TESTO DELLE OSSERVAZIONI

ALLEGATO alle OSSERVAZIONI all' IMPIANTO EOLICO denominato REMPILLO nel COMUNE di PITIGLIANO (GR). Composto da n. 5 immagini e n. 5 pagine

Immagine n. 5 Intervisibilità degli impianti eolici della provincia di Viterbo anche in quella di Grosseto, in particolare nel pitiglianese.

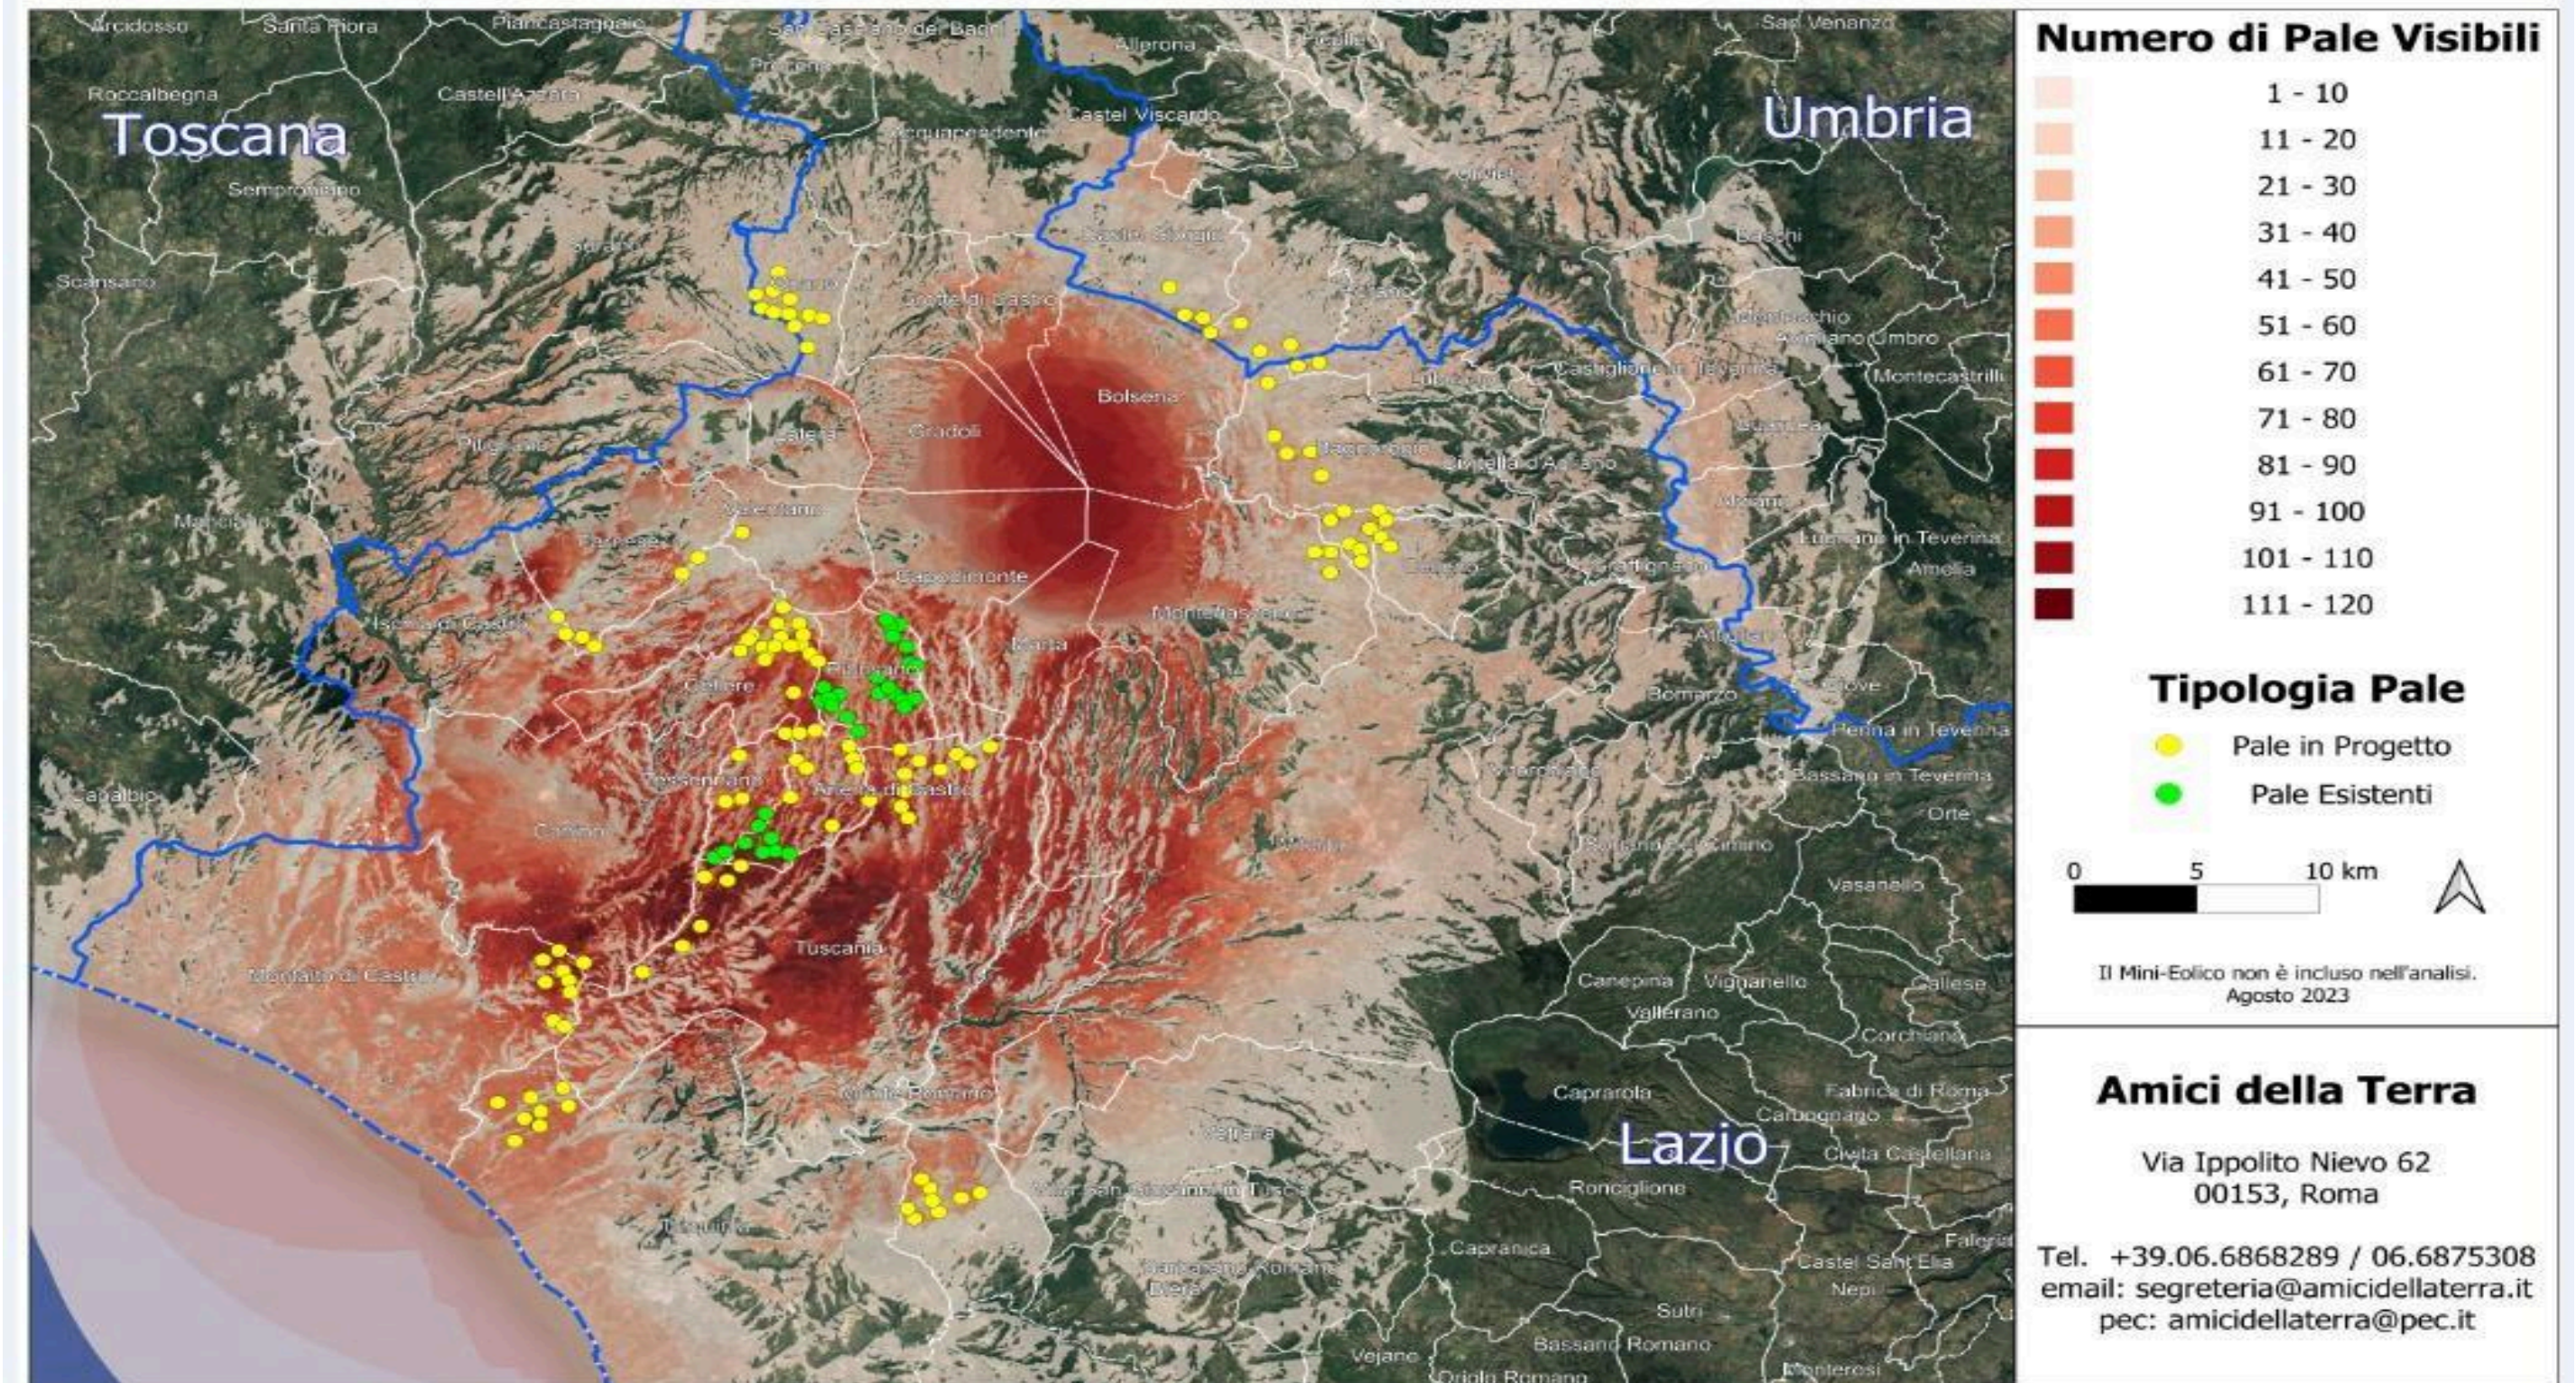
territorio toscano come si può vedere dalle immagini nn. 4 e 5 dell'Allegato n. 1.
